**Avis de la Mission Régionale d'Autorité environnementale
de Bourgogne-Franche-Comté
sur le projet de parc éolien « Les Ecoulottes »
sur le territoire de la commune de Vars (70)**

N °BFC-2022-3252

Localisation des aérogénérateurs du projet initial (cf. page 14 de l'étude d'impact, 2014)

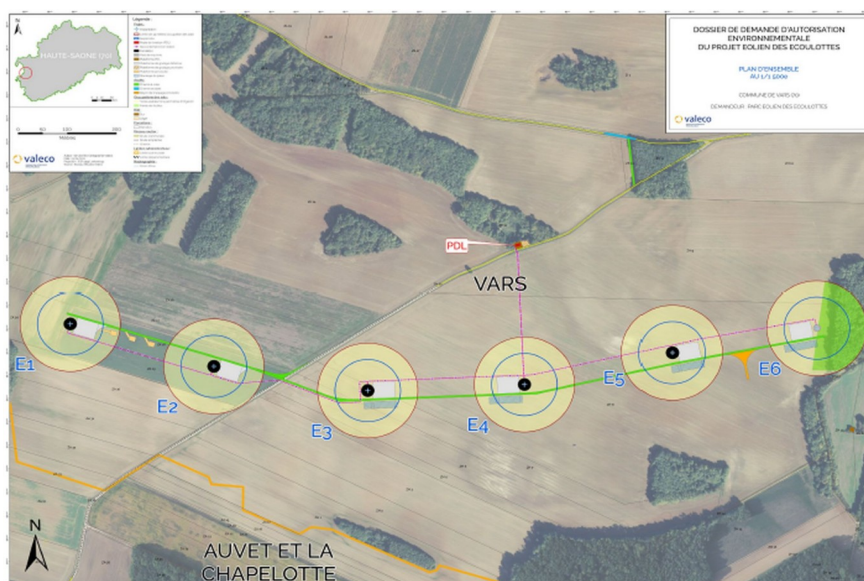
Compte-tenu du positionnement de l'éolienne E6 proche de la lisière, la MRAe recommande de revoir la mise en œuvre de la séquence E, R et C et notamment d'éloigner cette éolienne des boisements.
